# PROJET PHOTOVOLTAÏQUE

" ANCIEN SITE ARCELOR DE LAUDUN  
L'ARDOISE – PROJET CRASSIER (30)

## PC 4 OU PIECE C : VOLET PAYSAGER

MEMOIRE EN REPONSE A L'AVIS DE L'AUTORITE  
ENVIRONNEMENTALE

### 1) CARTE DES ZONES D'INFLUENCE VISUELLE

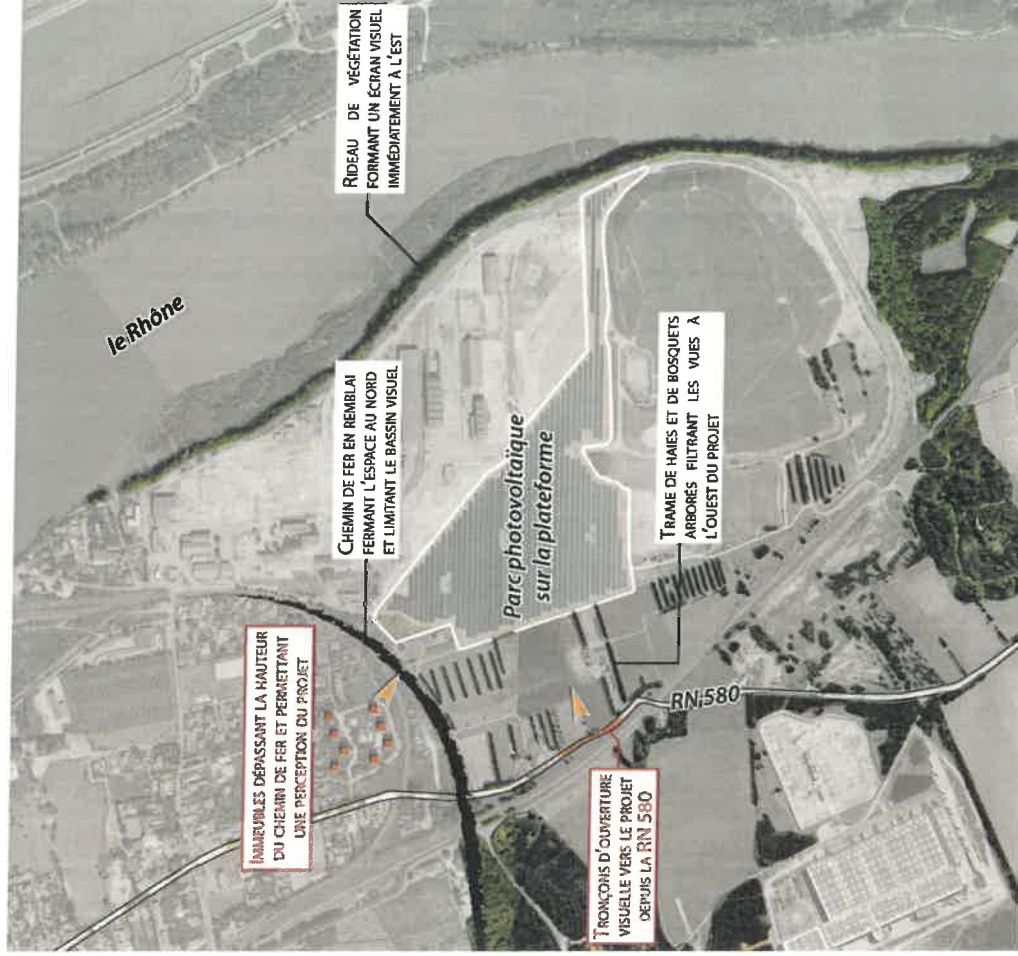
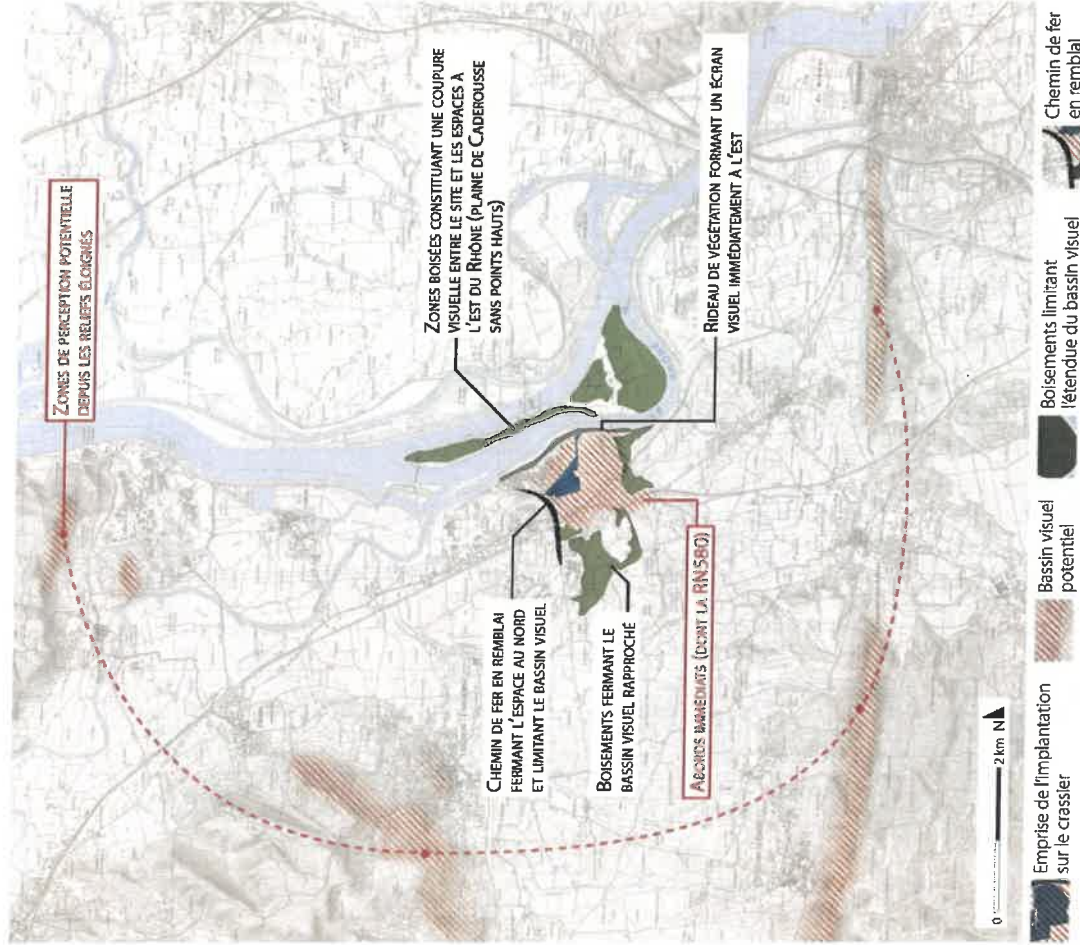
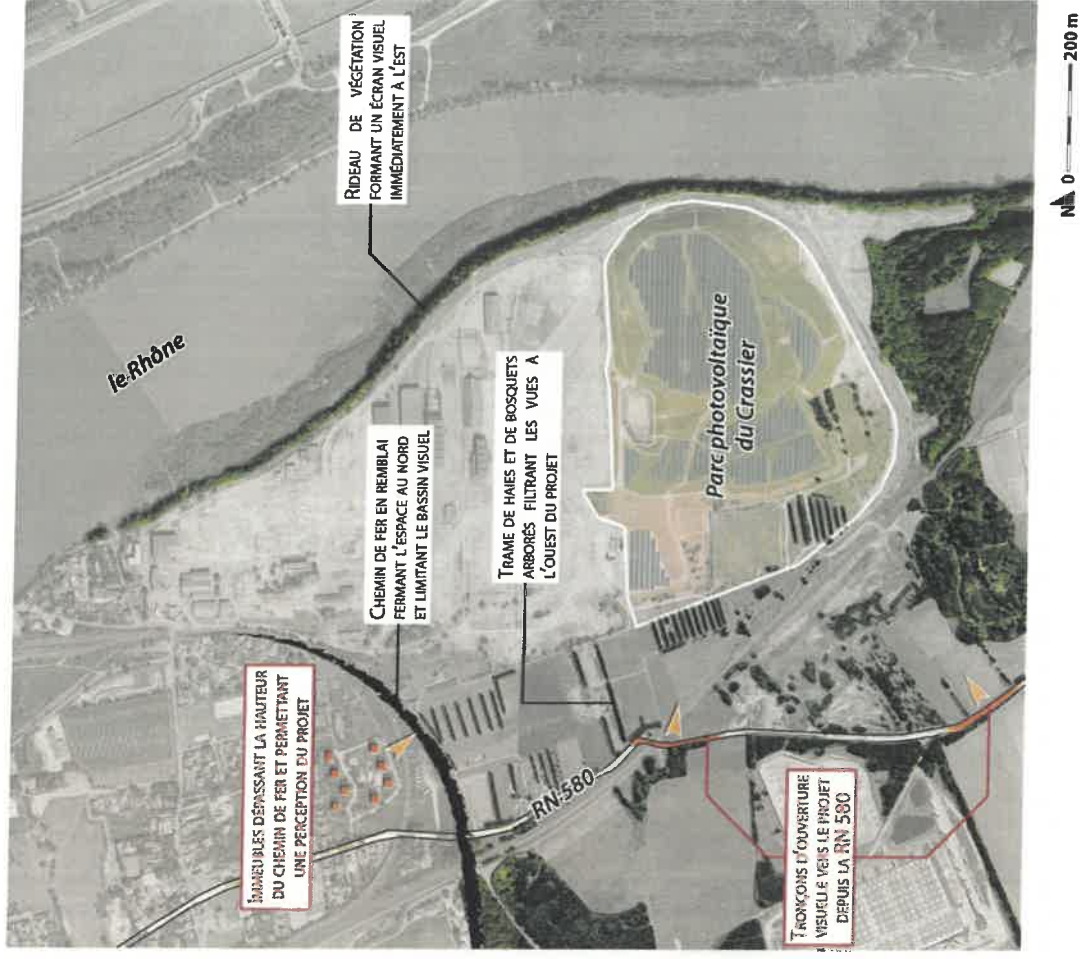
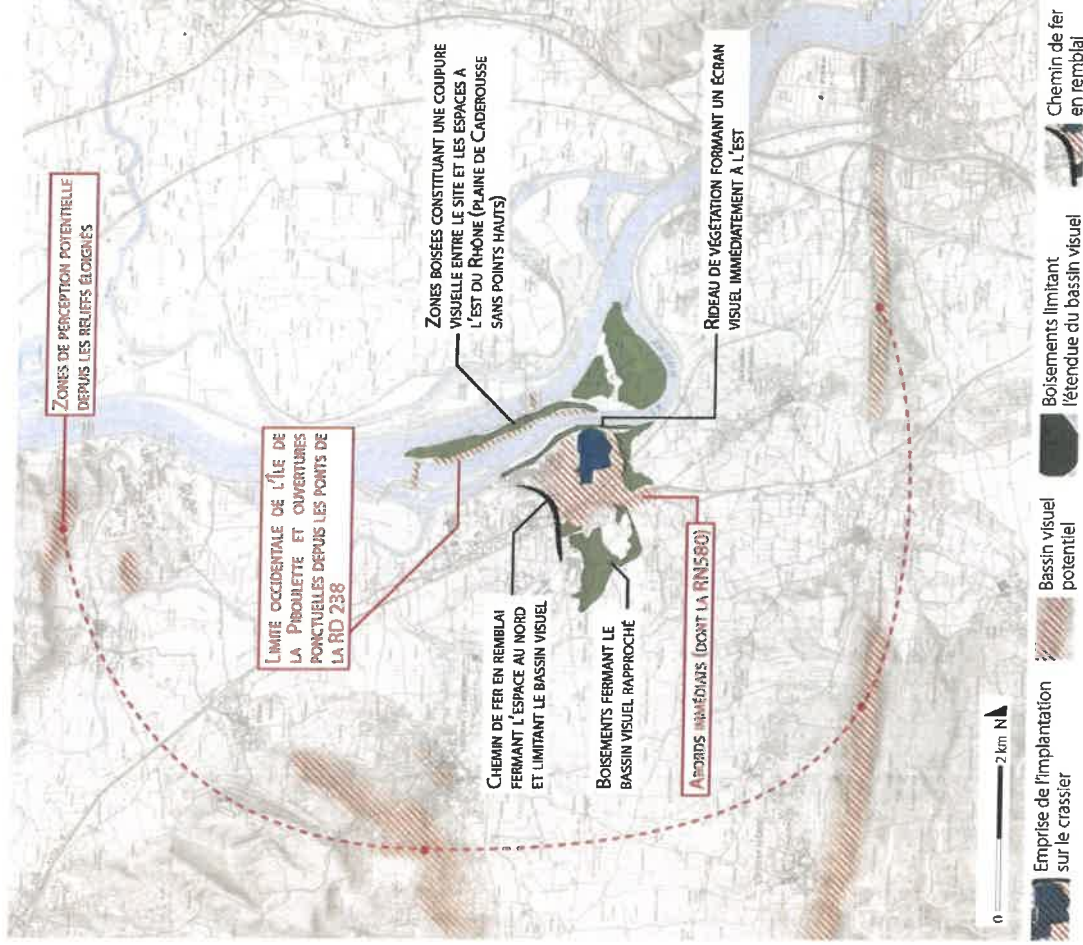
La MRAE recommande de produire une carte des circulations.

### BASSIN VISUEL DE LA PLATEFORME
